「治療抵抗性の子宮頸癌に対する閉鎖循環下骨盤内非均衡灌流療法（整理番号 B059）」
の有効性・安全性にかかる評価について

先進医療 B 実施計画等評価表 (番号 B059)

先進医療審査の事前照会事項(山中構成員)に対する回答 1

先進医療技術名：治療抵抗性の子宮頸癌に対する閉鎖循環下骨盤内非均衡灌流療法

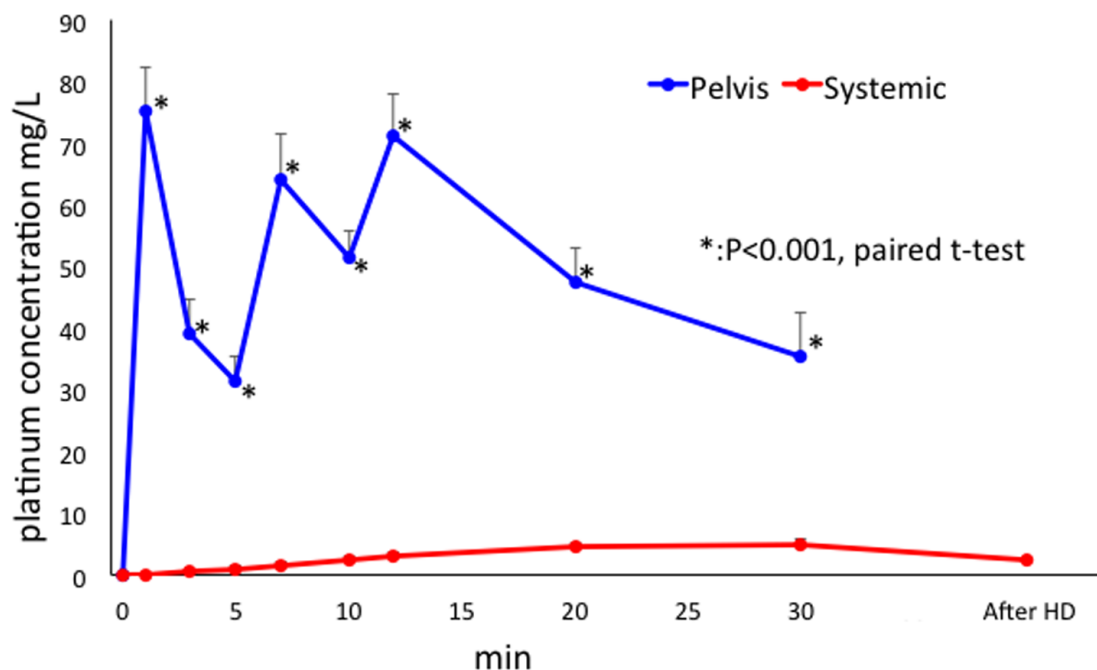
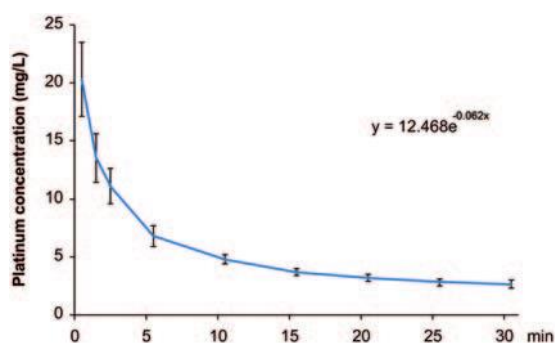
8. 薬物動態のパラメータにつき、有効用量と毒性用量を推測する上で、本技術における閉鎖領域内と閉鎖領域外で各々AUCやCmax等についても検討されたデータを示されたい。

シスプラチンの薬効薬理を検討する上で、シスプラチン静注用（ランダ注）のインタビューフォーム内に、「シスプラチンの殺細胞作用は濃度依存性であり、かつ、作用時間の延長によっても増大する」という記載があります（p. 19-20）。シスプラチンの薬効薬理は上記のように、濃度依存性即効性かつ遅効性作用群

と位置づけられております。本療法は 30 分の投与相とその後の除去相に分類して考えることが可能であり、薬剤曝露時間が限られる局所投与であることと、除去透析時に 93.1%のシスプラチンの減弱が起こっていることから、有効用量と毒性用量は、AUC よりも C_{max} に依存すると考えることが出来ます。

シスプラチン静注用の毒性に関しては、腎障害、悪心・嘔吐は C_{max} に依存、末梢神経毒性はある程度の投与濃度の持続時間または回数に影響されるため、慢性期では AUC、急性期では C_{max} に依存、血液毒性は AUC に依存すると考えられます。本療法の特性と以前の臨床研究から、急性腎障害、末梢神経毒性、消化器毒性について問題がないかモニターする必要があると考えられ、以上について C_{max} を重視して検討する必要があると考えています。また、以前の臨床研究において、シスプラチン静注用における本療法実施前後の血中濃度及び C_{max} に関するデータの取得があり、毒性の予見は既に致しました。今回も C_{max} を重視して回路内及び全身におけるシスプラチン血中濃度をモニターする予定です。

本療法におけるシスプラチンのマスバランスとしては、除去透析時に大量の水分と共にシスプラチンが排出されるため、技術的に回収量を測定することはできませんが、現在までに得られたシスプラチン血中濃度により、ある程度の推定をすることが可能です。本療法における投与相における C_{max} は骨盤内で 79.1mg/L 閉鎖領域外である末梢血では 5.15mg/L です。また、本療法投与相での AUC は 1500.4 と 95.0 mg・min/L です (S. Murata et al. Ann Surg Oncol. 2015)。投与相では、骨盤内循環量を 1L、投与量を 280mg (190mg/m²) と想定した場合に、25%である 70mg が骨盤外に漏出されますので、骨盤内には残り 210mg が灌流されます。ただし、血液からの除去は除去透析相において約 90%可能であり、それまでに骨盤内臓器に配分されたシスプラチンも合わせ、循環総量の約 20%である 40mg 程度が本療法後も骨盤臓器内に残ると想定することが可能です。本予測は、既報の血中濃度カーブから投与相でシスプラチン約 92mg が分布により消失されることが確認されており、回路に残存するシスプラチン量として投与総量の 20%である 56mg を引いて、最大約 36mg が骨盤内臓器に分布される可能性があることから、確認可能です。シスプラチンは血液内のアルブミンと出会って結合するとその薬効を失うことが知られており、アルブミンと結合していないフリー型の半減期は 30 分であることと、組織内から徐々にシスプラチンの放出があったとしても、薬効及び毒性発現に至るにはある程度の濃度が必要です。遅延性にシスプラチンの血中濃度が上がるかどうかですが、除去透析移行後、及び翌日のシスプラチン濃度が検出限界以下であることから、毒性に影響を与える程の濃度上昇はないと考えており、本療法後に急激な消化器毒性、末梢神経毒性、腎機能障害を認めていないことから、管理可能な程度であると考えております。
